รวมข้อหารือและคำวินิจฉัยอุทธรณ์

เกี่ยวกับการปฏิบัติตาม พ.ร.บ.ควบคุมอาคาร พ.ศ.2522

ประจำปีงบประมาณ 2559

องค์การบริหารส่วนตำบลตะปอน อำเภอขลุง จังหวัดจันทบุรี

รูปด้านที่จอดรถไฮโดรลิค (จอดได้ 2 คัน/1 ช่อง)

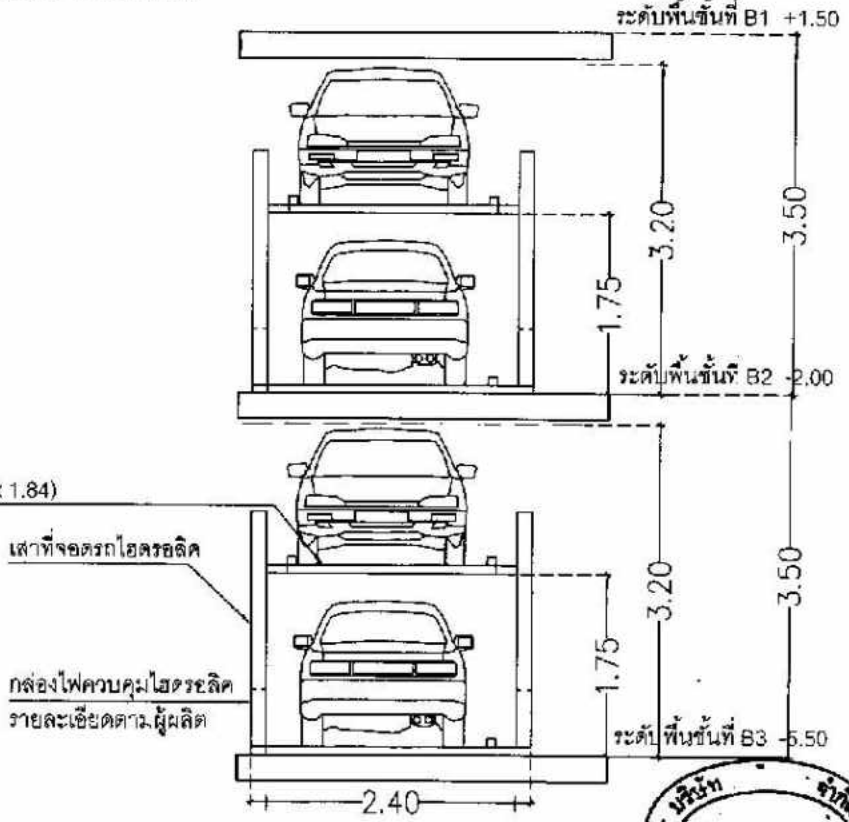
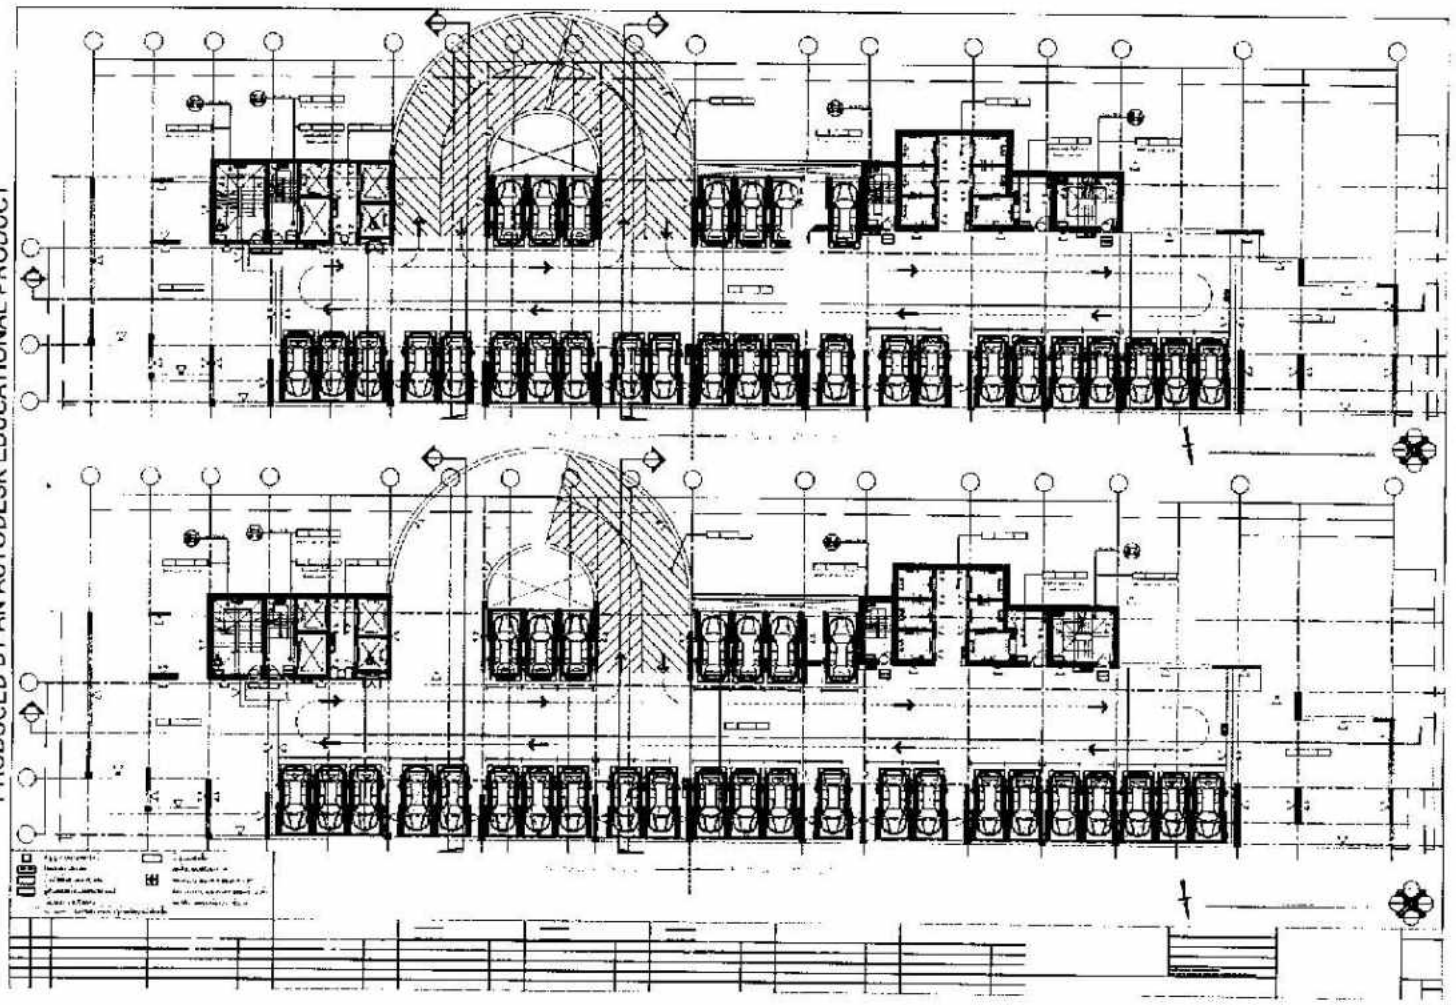
แบบแปลนที่จอดรถไฮโดรลิคโครงการ บริษัท จำกัด
เพื่อรับรองความสูงและขนาดของช่องจอดว่าถูกต้องตามกฎกระทรวง
ต่อ กรมโยธาธิการและผังเมือง
